Technische Änderung für 1250370000 LSF-SMD 3.50/03/180 SN BK RL

das Produkt 1250370000 wird geändert.

Alte Version	Neue Version

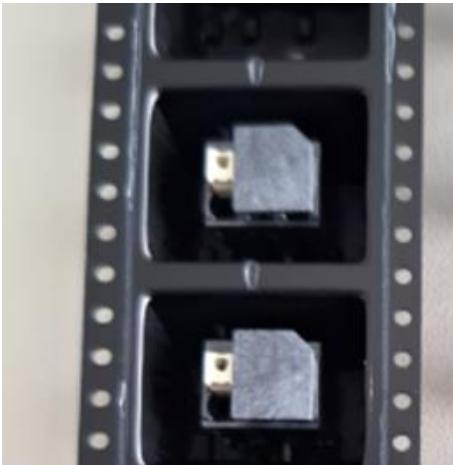
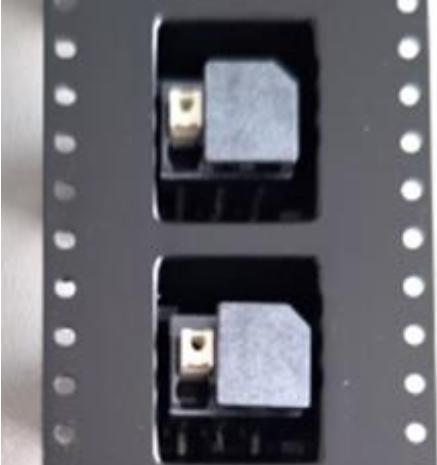
Das neue Tape bietet erhöhten Schutz gegenüber einem möglichen Verrutschen des Artikels im Tape.

Das neue Tape hat die gleichen Außendimensionen und die gleichen Abstände der Tape-Taschen wie das alte Tape. Lediglich die innere Geometrie der Tasche, in welcher sich der Artikel befindet, ist verkleinert. Die Positionierung des Artikels im Tape hat sich nicht verändert.
